## Τροποποιημένοι καναλωτοί ιμάντες

Πολύ μεγεθυμένη απεικόνιση των διάφορων προφίλ

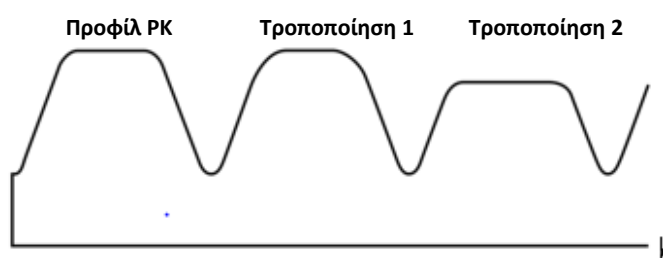
Οι παραδιδόμενοι καναλωτοί ιμάντες παρουσιάζουν οπτικές και απτικές διαφορές σε σύγκριση με τους συμβατικούς καναλωτούς ιμάντες που χρησιμοποιούνται. Αυτό φαίνεται από την αποκλίνουσα δομή της επιφάνειας τριβής.

Πρόκειται για τροποποιήσεις, οι οποίες υιοθετήθηκαν είτε από τον αρχικό εξοπλισμό είτε πραγματοποιήθηκαν σύμφωνα με την παραγωγή. Στόχος είναι μια βελτιστοποιημένη ανάπτυξη θορύβου και/ή η συνέχιση της βελτίωσης της διάρκειας ζωής.

Οι τροποποιημένοι ιμάντες μπορούν να χρησιμοποιηθούν απεριόριστα για τις εφαρμογές οχημάτων που είναι καταχωρημένες στον κατάλογο.

Η έκδοση αυτή δεν έχει μειονεκτήματα απόδοσης παρά τις οπτικές διαφορές.
